Rapport d'analyse environnementale

**Projet de la promenade Samuel-De Champlain
entre le pont Pierre-Laporte et la côte de l'Église
par la Commission de la capitale nationale du Québec**

Dossier 3211-02-206

Le 31 mars 2006

FIGURE 3 : LOCALISATION DES NOUVEAUX TERRAINS DE SOCCER ET DU LOT 486

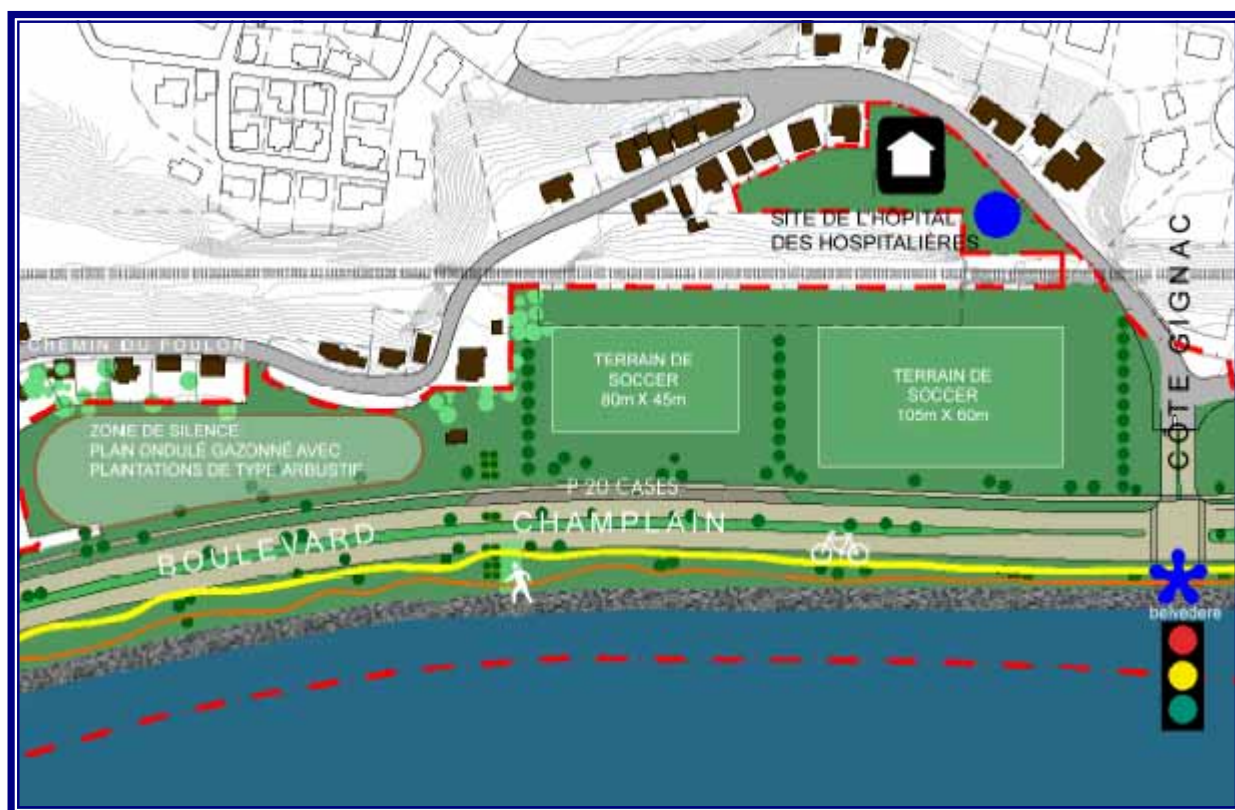
À la suite du déplacement du boulevard, deux terrains de soccer seront déplacés et reconstruits juste à l'ouest du pied de la côte à Gignac tels qu'illustrés à la figure de l'annexe 4. Ils auront des dimensions respectives de 100 m par 60 m et de 90 m par 50 m. L'usage des deux terrains de soccer actuels sera toutefois perdu durant les étés 2006 et 2007, le temps de procéder aux différents travaux et à l'enlèvement des sols décontaminés à l'intersection de la côte à Gignac. Il s'agit d'un impact négatif difficilement atténuable. Mentionnons que des négociations sont toujours en cours entre la CCNQ et l'arrondissement Sainte-Foy-Sillery sur l'aménagement de ces deux terrains de soccer. Notons en terminant que l'actuel terrain de baseball, localisé à l'est des deux terrains de soccer, disparaît.

- La commission est d'avis que les dimensions des terrains de soccer proposés en remplacement des terrains du parc du Foulon devraient être maximisées de manière à offrir deux terrains de dimensions analogues à celles du plus grand qui a été proposé.
- Considérant les inconvénients qu'auraient à subir les usagers des terrains de soccer du parc du Foulon en raison des travaux de construction de la promenade Samuel-De Champlain, la commission est d'avis que leurs propositions d'aménagement devraient être considérées et qu'ils devraient participer à la planification de ces équipements.
